Oggetto: [ID: 9815] Procedura di Valutazione di Impatto Ambientale (V.I.A.), ai sensi dell'art. 23 del D.Lgs. 152/2006, e s.m.i., relativa al progetto di un impianto eolico denominato "Parco Eolico Monti Alà dei Sardi", sito nei comuni di Monti (SS), Alà dei Sardi (SS) e Buddusò (SS), costituito da 12 aerogeneratori per una potenza totale pari a 86,4 MW e relative opere di connessione alla R.T.N. Proponente: Ponente Prime S.r.l. - **Autorità Competente: Ministero dell'Ambiente e della Sicurezza Energetica (M.A.S.E.). Trasmissione osservazioni**

Oggetto: [ID: 9815] **Procedura di Valutazione di Impatto Ambientale (V.I.A.), ai sensi dell'art. 23 del D.Lgs n. 152/2006, relativa al progetto di un impianto eolico denominato "Parco Eolico Monti Alà dei Sardi", sito nei comuni di Monti (SS), Alà dei Sardi (SS) e Buddusò (SS), costituito da 12 aerogeneratori per una potenza totale pari a 86,4 MW e relative opere di connessione alla R.T.N. Proponente: Ponente Prime S.r.l. Autorità Competente: Ministero dell'Ambiente e della Sicurezza Energetica (M.A.S.E.). Trasmissione contributo.**

OGGETTO: POS. 1724/23 – [ID: 9815] Procedura di Valutazione di Impatto Ambientale (V.I.A.), ai sensi dell'a

Impatto cumulativo su beni e componenti di paesaggio

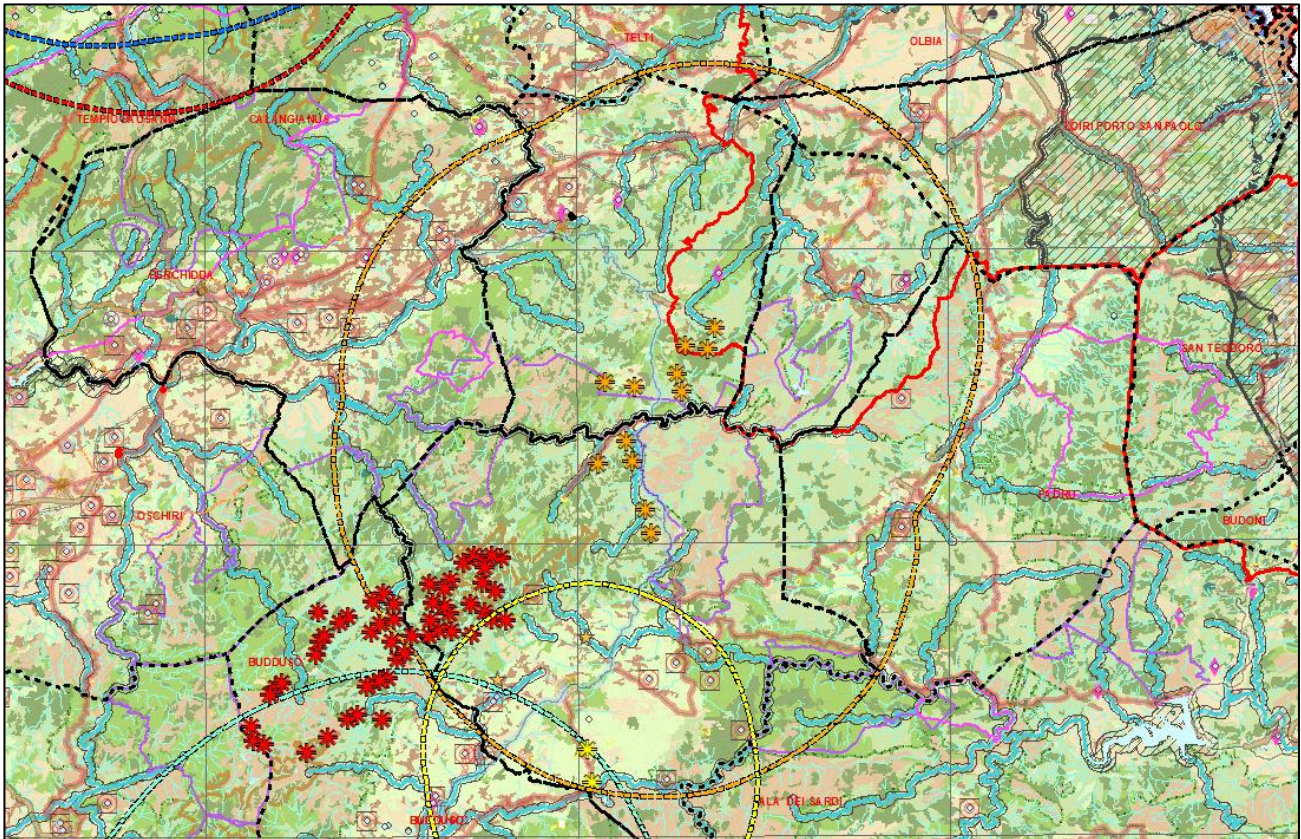
Per quanto concerne gli effetti dovuti all'**impatto cumulativo con altri impianti analoghi** a quello oggetto della presente procedura, si tenga presente, a tale riguardo, la particolare vicinanza, in un ambito così ristretto, di altro impianto eolico esistente della soc. Falck Renewables, caratterizzato da 69 turbine eoliche (riportate in rosso nella figura seguente), ricadenti nei territori di Buddusò e Ala dei Sardi.

La stessa figura riporta degli ulteriori perimetri – in blu, rosso, ciano e giallo – che rappresentano le fasce di attenzione (buffer di 50 volte l'altezza massima della turbina) relative ad altri progetti analoghi a quello oggetto della presente procedura, allo scopo di cercare di rappresentare, almeno in parte, la rilevanza del fenomeno in tale ambito paesaggistico.

A tal proposito è doveroso segnalare che le già citate Linee guida per i paesaggi industriali della Sardegna (D.G.R. n. 24/12 del 19/05/2015) fra gli *Indirizzi* per la mitigazione degli impatti riscontrabili sulla componente Paesaggio (impatto visivo ed impatto sui beni culturali e sul paesaggio) indicano: "*Distanza di 10 km tra un impianto ed un altro per evitare la cumulazione di effetti da covisibilità e intervistibilità*".

A meno di più dettagliate misurazioni la distanza minima fra l'esistente impianto e quello in oggetto è dell'ordine di circa 6 km.
